Byggeherre Medvirkningsmøte 3 for midlertidig forplass II NRH		
Dato/tid: 22 nov. 2023 09:00	Lokasjon: Forskningsparken, møterom Gru	
Ansvarlig Thea Ekren Koren		Klassifiseringskode Åpen
Beskrivelse I henhold til avtalt møtestruktur for forberedende arbeider og medvirkningsprosess		Neste møte i serien

Minutes of Meeting

Midlertidig forplass II

Medvirkning 2, 18.10.2023

Midlertidig forplass II

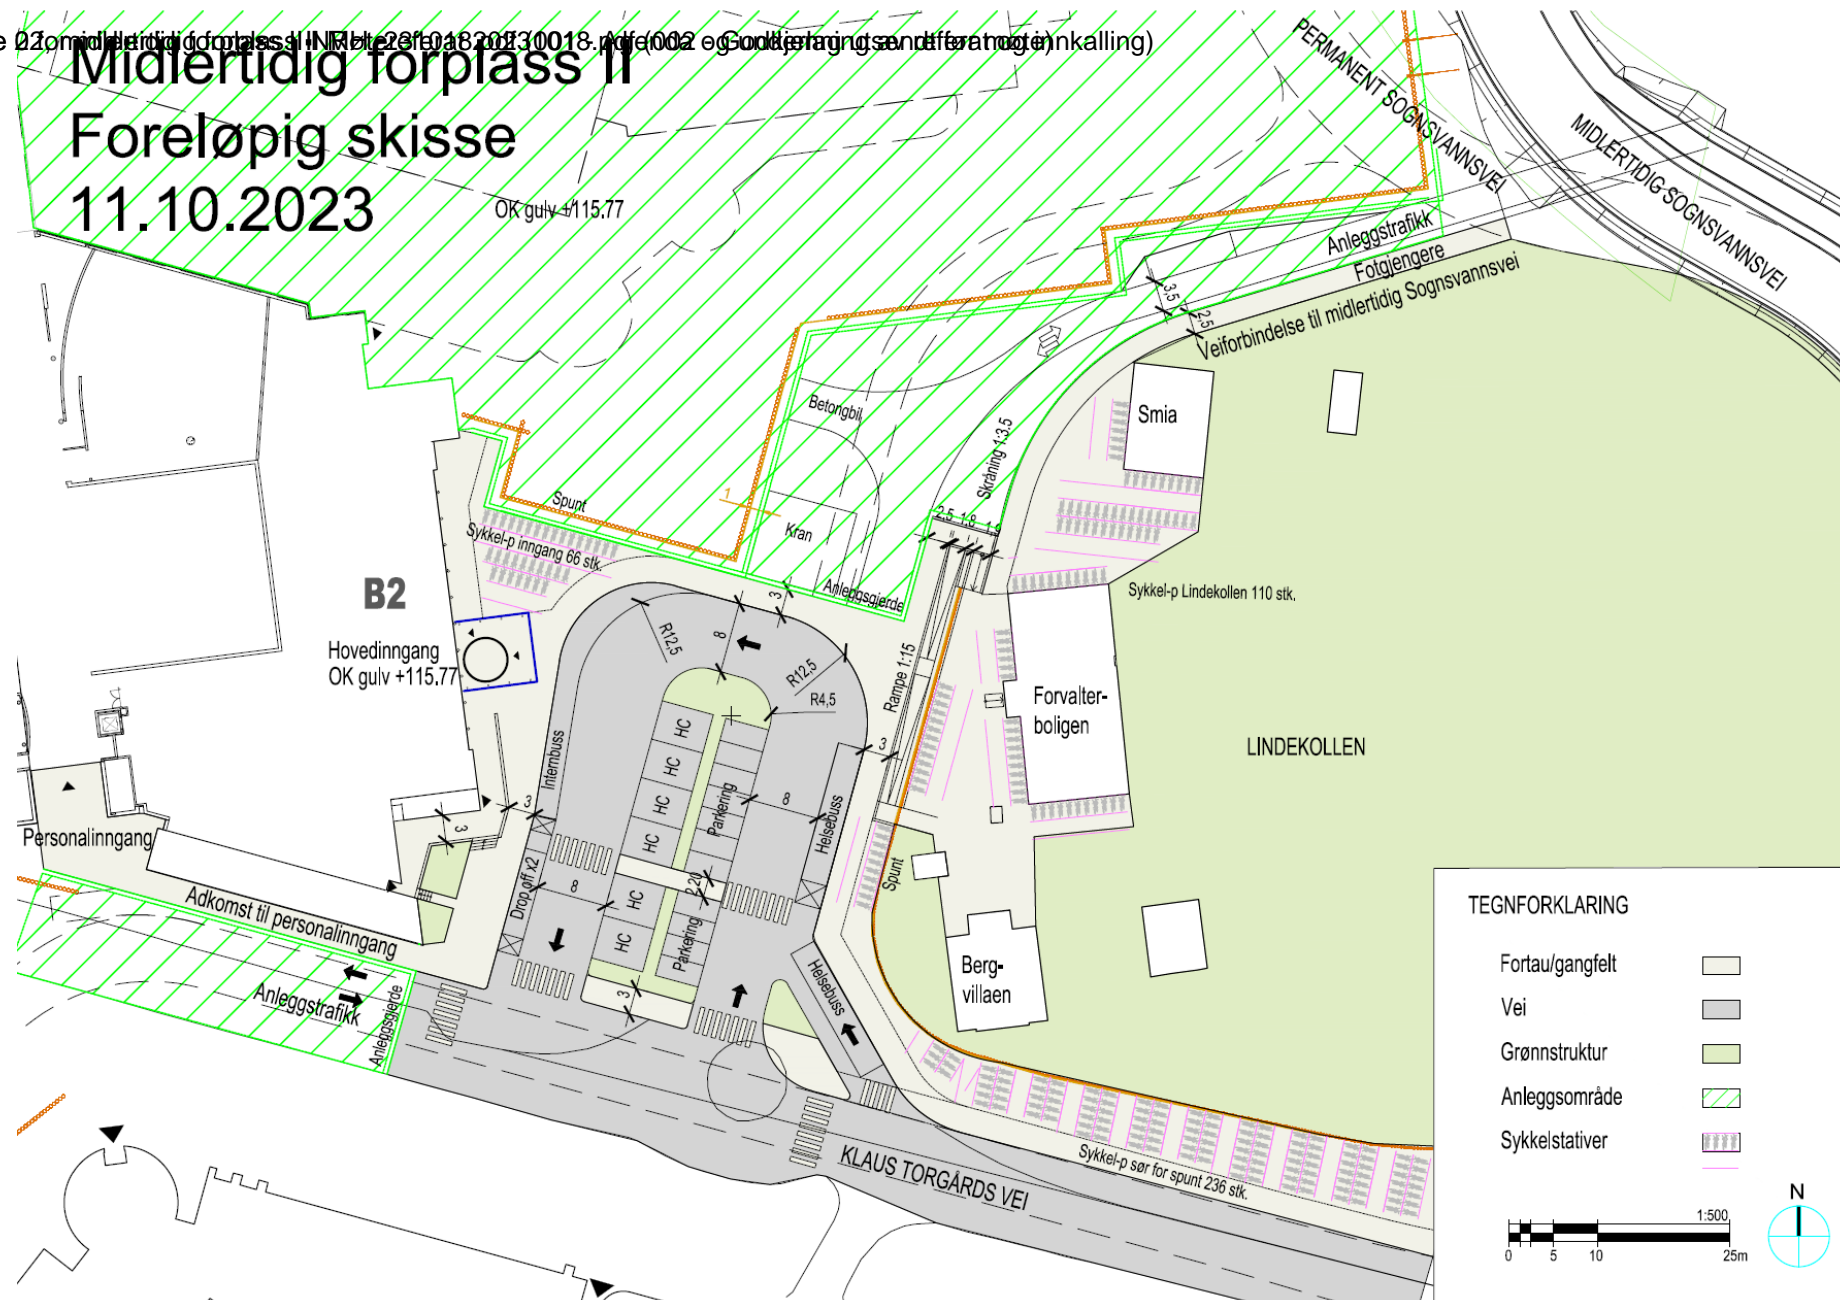
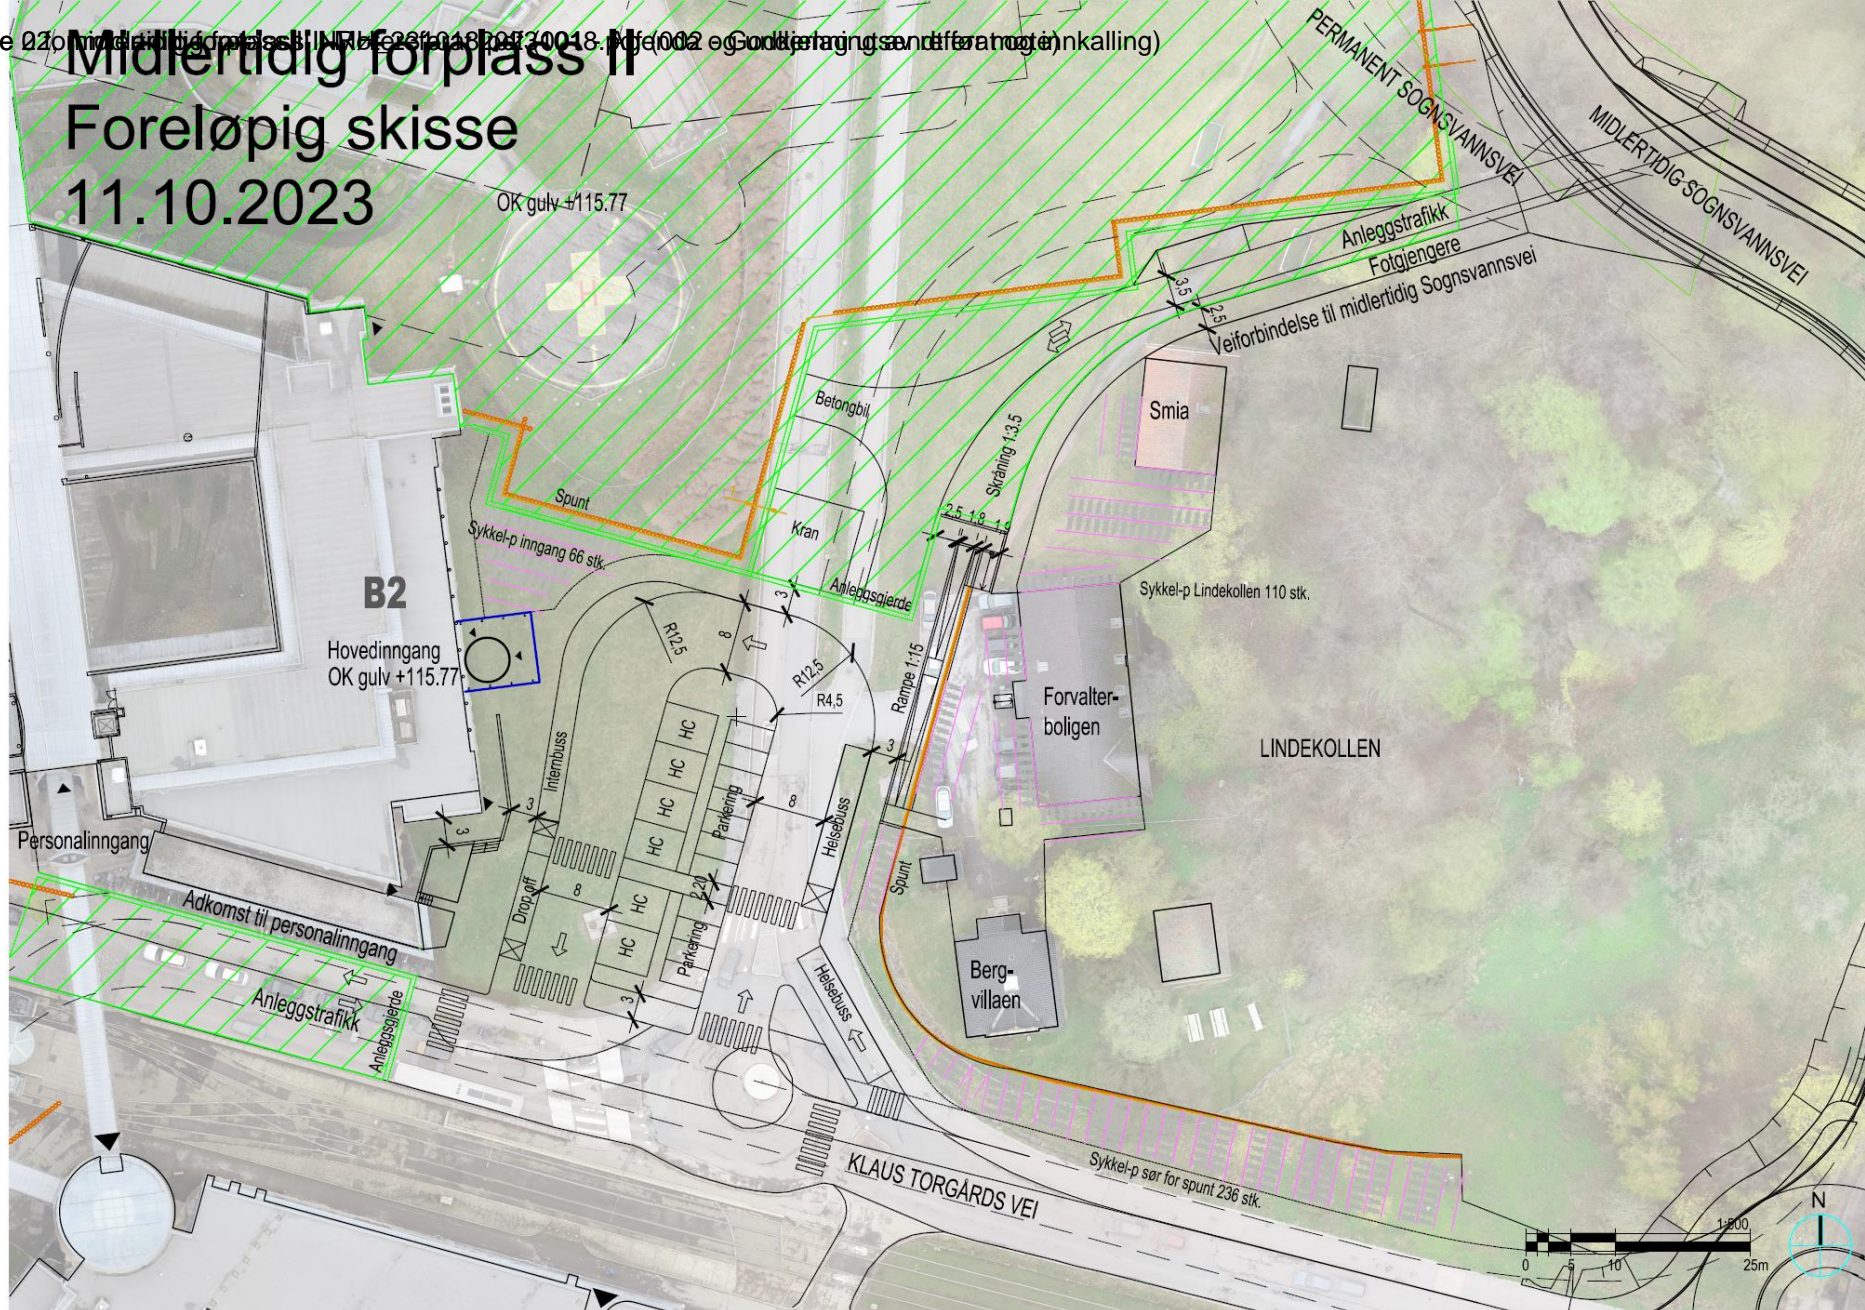
- Hva har endret seg siden sist?
 - Sykkelparkering midt på plassen fjernet
 - Flere HC- og parkeringsplasser
 - Flere sykkelparkeringer rundt plassen, ved Forvalterboligen og langs Klaus Torgårds vei (ca. 450 plasser)
 - Plassering av sykkel-p er ikke landet

Hva har endret seg siden medvirkning 2

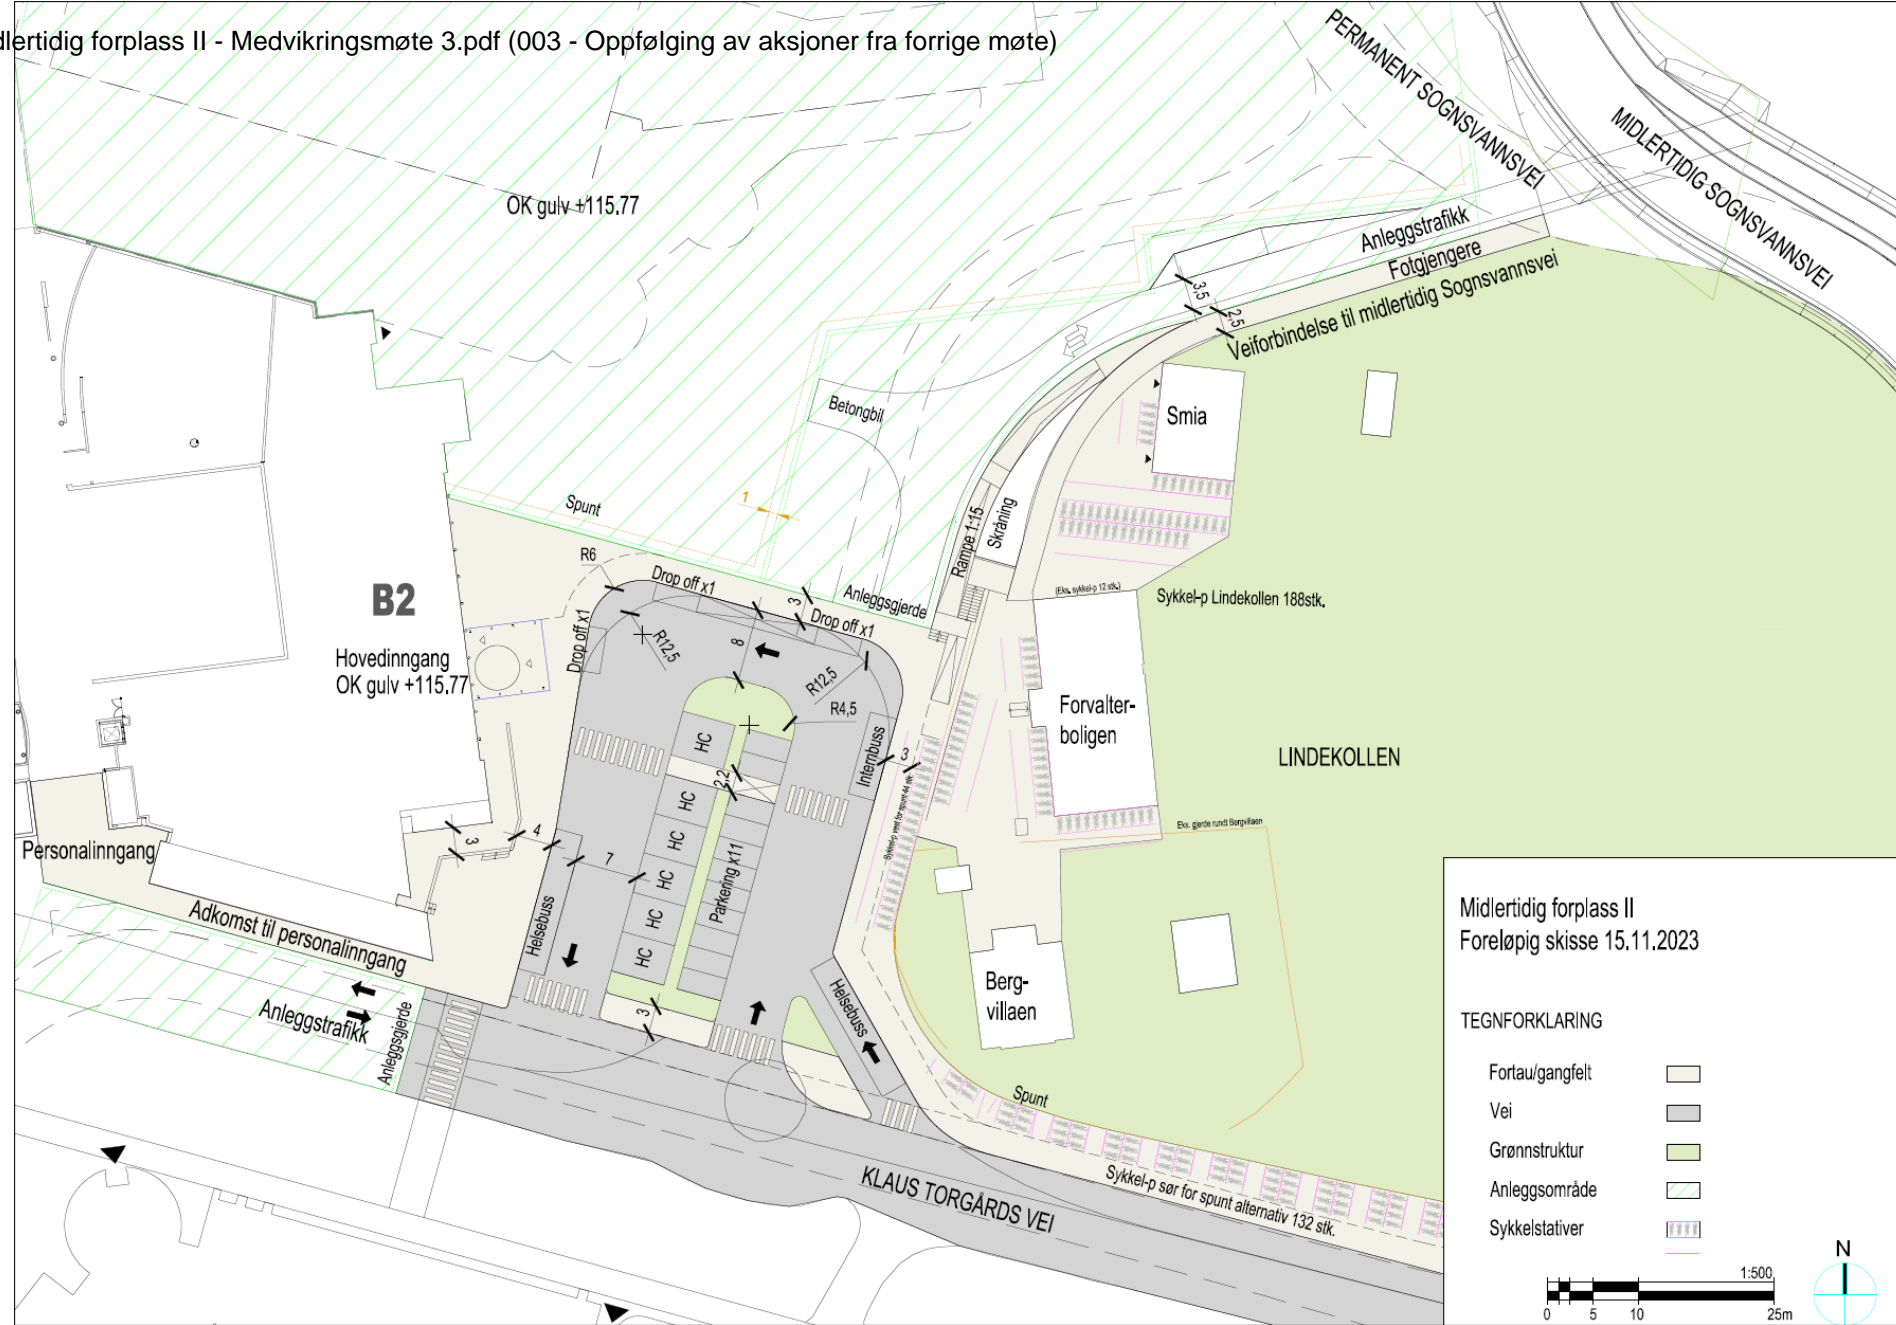
- 1 helsebuss får plass på vest-siden nærmere hovedinngangen
 - 1 helsebuss kan stoppe på øst-siden av plassen – vente her eller slippe av/på lenger unna hovedinngang
- Ny rampeløsning ved Lindekollen
- Spunt for Lindekollen er flyttet lenger unna Bergvillaen i sørgående retning, pga. hensynssonen. Dette gir mulighet for ca. 100 færre sykkelparkering sør for spunt. Det betyr:
 - Ca. 350 sykkelparkeringer på forplassen og Lindekollen
 - Ca. 135 sykkelparkeringer ved Gaustad
 - (Plassering av sykkelparkering er ikke landet)
- Spunt for MNO som treffer B2 er forenklet
 - Rømning fortsatt ivaretatt
- Kun en overgang over Klaus Torgårds vei ved anleggsgjerde til J-anleggsplass
